# AUSZUG AUS DER NIEDERSCHRIFT ÜBER DIE

## *Sitzung des Marktgemeinderates Neubeuern*

**Datum der Sitzung: 12.03.2024**

.	<b>Aufstellung des vorhabenbezogenen Bebauungsplanes Nr. 30 "Genossenschaftliches Wohnen an der Rosenheimer Straße" im Bereich der Grundstücke Flur-Nr. 535, 536 Tfl u. 1103/3 Tfl. Gemarkung Neubeuern: Überleitung des Verfahrens in ein Regelverfahren; Würdigung und Abwägung der eingegangenen Stellungnahmen nach öffentlicher Auslegung gemäß § 3 Abs. 2 BauGB sowie Beteiligung der Träger öffentlicher Belange gemäß § 4 Abs. 2 BauGB), Billigungsbeschluss und Beschluss zur erneuten Auslegung: (Anwesend: Herr Wüstinger)</b>
---	---------------------------------------------------------------------------------------------------------------------------------------------------------------------------------------------------------------------------------------------------------------------------------------------------------------------------------------------------------------------------------------------------------------------------------------------------------------------------------------------------------------------------------------------------------------

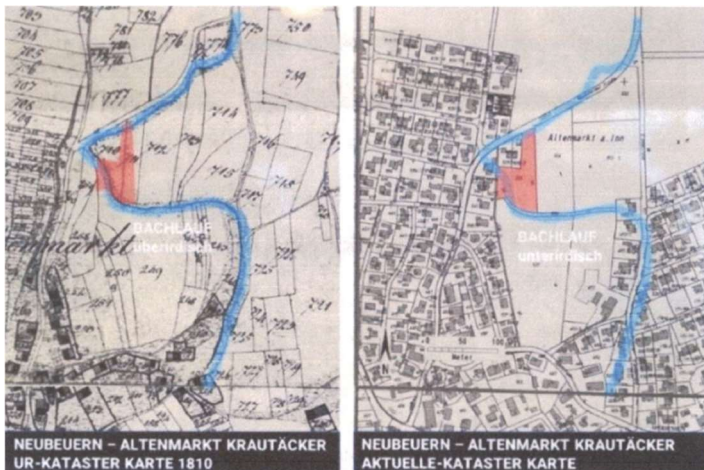
Auch bei kürzerem Regen bilden sich sehr schnell großflächige Wasseransammlungen auf den umliegende Flurstücken 535, 536, 534 und 542. Besonders betroffen so das Flurstück 542/1 das selbst bei kleineren Regenfällen ständig pumpen muss und die Flurstücke 492/1 bzw. 492/2 an der Elandstr. bei denen bei Starkregen der unterirdische Bachlauf nach oben tritt und der Rückstau zum Kellerschacht hineinläuft.

Überträgt man den Bachlauf in die vorliegenden Planungen ist unschwer zu erkennen, dass die kritischen Stellen der Wasseransammlungen die durch Regen und dem Anschwellen des

unterirdischen Bachlaufes und der damit verbundenen zusätzlichen Grundwassererhöhung genau unter Haus 3, der Tiefgarage und Haus 1 befinden. Immer wieder nach Regenfällen können entlang des unterirdischen Bachlaufes können große Wasseransammlungen auf ca. 600 m<sup>2</sup> in drei Bereichen dokumentiert werden. Im Bereich 3 entlang des Schilfgürtels beträgt die Wasserhöhe etwa 30 cm auf 200 m<sup>2</sup>, im Bereich 2 ca. 20 cm auf 200 m<sup>2</sup> und im Bereich 1 etwa 15 cm auf ca. 200 m<sup>2</sup>. Dies passiert in großer Regelmäßigkeit seit über 25 Jahren und nimmt an Häufigkeit zu. Die Bilder zeigen Aufnahmen aus verschiedenen Jahren. Letzte Dokumentation ist vom 9. Juni 2022.

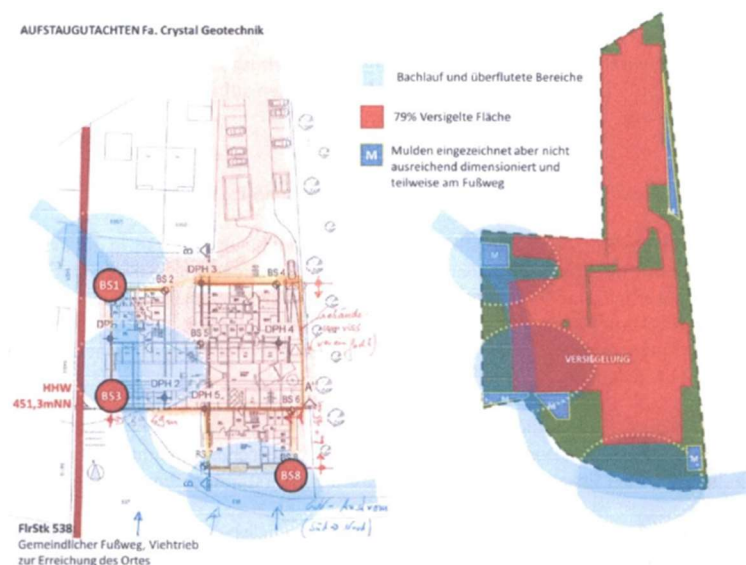
1. Die in der Entwurfsplanung 03\_BPI.-Entwurf\_Nr.\_30\_GWG\_Plan\_A4\_DRUCK.pdf der GWG durch das Architekturbüro Schindler GbR eingezeichneten Flächen für die geplanten Versickerungsmulden (siehe Grafik A Freianlagenplanung) unterschreiten den in der DWA-A138 geforderten Mindestabstand zum Keller der Nachbarbebauung. Des Weiteren muss der geforderte Mindestabstand der Muldenunterkante zum Mittleren Höchsten Grundwasserstand (MHW) einen Meter betragen. Dieser Wert ist bei dem hohen Grundwasserspiegel auf dem Flurstück 535 nicht einzuhalten. Die Mulden sind damit wirkungslos!

2. Generell ist die Versickerung von Oberflächenwasser über Mulden bei den gemessenen Grundwasserständen extrem problematisch — wenn nicht sogar unmöglich. **Eine Versickerung von Oberflächenwasser ist nicht mehr möglich wenn der Grundwasserstand HHW bei Starkregenereignissen auf Oberflächenniveau liegt.** Wird in diesem Fall versucht, weiteres Oberflächenwasser zu versickern läuft dieses nicht mehr ab und es bilden sich größere Wasseransammlungen an der Oberfläche. Dies ist additiv zu den Wasseransammlungen zu sehen die sich auch ohne Bebauung schon regelmäßig bilden (siehe Fotodokumentation). Eine Überschwemmung des geplanten Fußweges und der Flurstücke 542/1, 535/1, 535/2 und 542/2 ist die Folge.

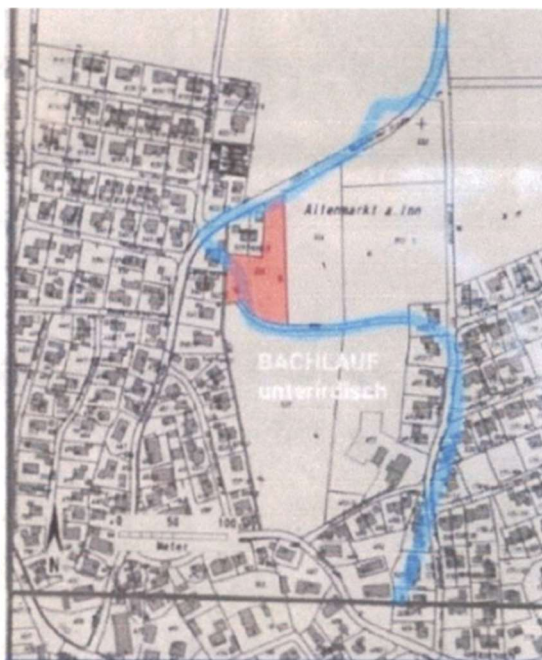
Durch die Versiegelung im Rahmen des Bauvorhabens und aufgrund der Massivität der drei Baukörper (Keller und Tiefgarage) sowie des zusätzlichen Oberflächenwassers von Dachflächen und Nutzflächen, erwarten wir eine drastische Verschlechterung der Grundwasser- und Oberflächenwassersituation in diesem Bereich.

Das bereits hochstehende Grundwasser in diesem Gebiet wird durch die Verdrängung der Baukörper in andere Richtungen abgedrängt werden. Das Oberflächenwasser wird bei Regenfällen einen Weg in die umliegenden Flächen der Nachbargrundstücke suchen.

### **Gutachten der Firma Crystal Geotechnik unvollständig und fehlerhaft**

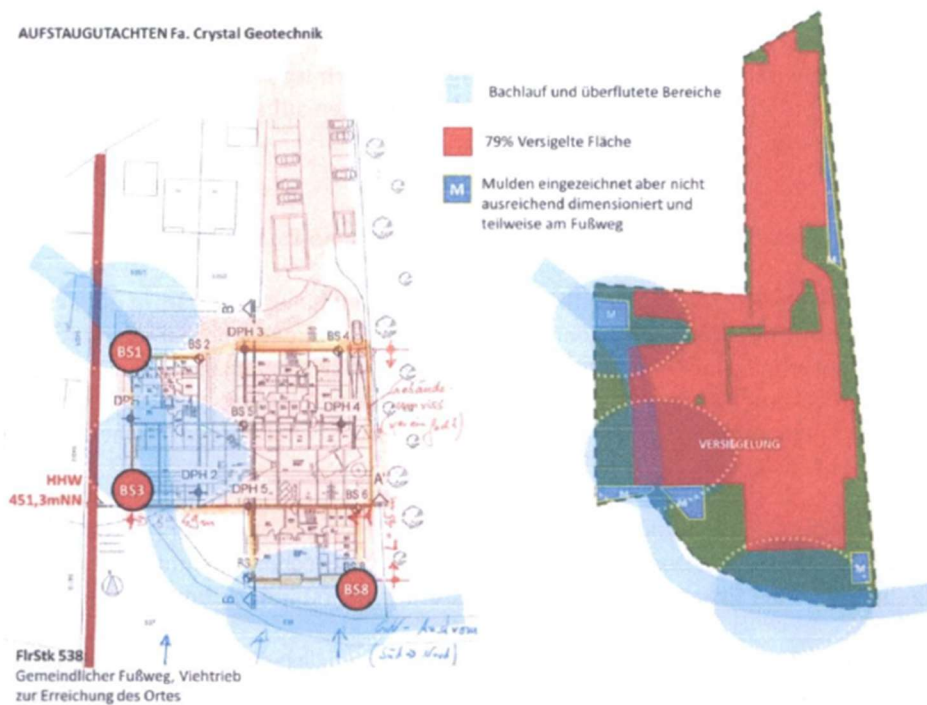
*An dieser Stelle möchten wir auf Mängel und Unvollständigkeiten in den geotechnischen Stellungnahmen und der Aufstauberechnung der Firma Crystal Geotechnik hinweisen, die im Zusammenhang mit der Bauleitplanung stehen. Am 14. Juni 2023 wurden diese Dokumente von der Firma Ohin Baugrunderkundung aus Rohrdorf überprüft und folgende Feststellungen gemacht:*

- 1. Die in der Entwurfsplanung der GWG durch das Architekturbüro Schindler GbR eingezeichneten Flächen für die geplanten Versickerungsmulden entsprechen nicht den Mindestabständen gemäß DWA-A138. Insbesondere der geforderte Mindestabstand der Muldenunterkante zum Mittleren Höchsten Grundwasserstand (MHW) von einem Meter kann aufgrund des hohen Grundwasserspiegels auf dem Flurstück 535 nicht eingehalten werden. Dies führt dazu, dass die Mulden wirkungslos sind.*

### **Flurstück 538 im gemeindlichen Eigentum als kritische Verbindungsfläche**

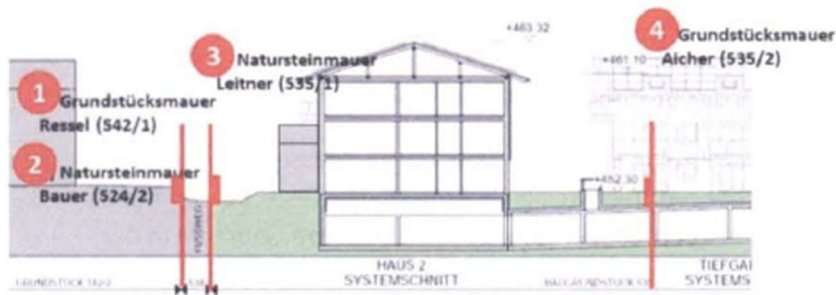
*Wir erheben Einspruch gegen den Bebauungsplan da die Situation an den Grundstücksgrenzen hinsichtlich der Beteiligung der Gemeindlichen Fläche des Viehtriebes/ FlrStk 538) bezüglich Entwässerung, Aufschüttung und Verfüllung nicht geklärt ist.*

*Des Weiteren befindet sich am östlichen Rand von FlrStk 535/1 der Viehtrieb (FlrStk 538) der Eigentum der Marktgemeinde Neubeuern ist. Wir verstehen nicht warum die Flurstücke 535, FlrStk 1103/3 sowie FlrStk 536 in den Geltungsbereich des Bebauungsplanes fallen, nicht aber das FlrStk 538, das in seiner strategischen Verbindung von Rosenheimerstr. Zur Auerstraße als kritische Fläche hinsichtlich Abstandsflächenübernahme, Geländeaufschüttungen an bestehenden Grundstücksmauern ist.*

**Höhe der Gebäude speziell im Anschluss der bestehenden Bebauung**

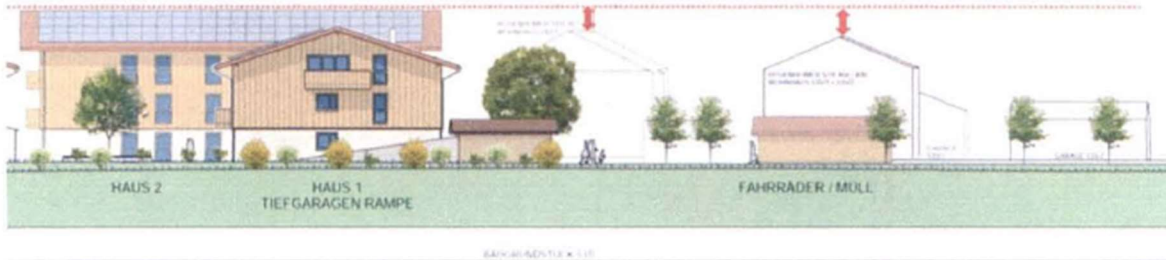
*Wir erheben Einspruch gegen den Bebauungsplan da aufgrund der Grundwassersituation die Oberkante des Fertigfußbodens bis zu 100 cm über der natürlichen Geländeoberfläche liegt. Bei der massiven 3-stöckigen Bauweise plus kaltem Dachstuhl überragt das Gebäude alle anderen Gebäude in der unmittelbaren Nachbarschaft erheblich um bis zu 2,5m. Dies erzeugt eine bedrückende Wohnsituation für alle betroffenen Nachbarn. An dieser Situation ändert sich auch nichts, wenn die Gebäude Richtung Ortsausgang kleiner gehalten sind! Die Begründung, dass nur bei einer 3-geschossigen Bauweise Wohnungsangebote für breite*
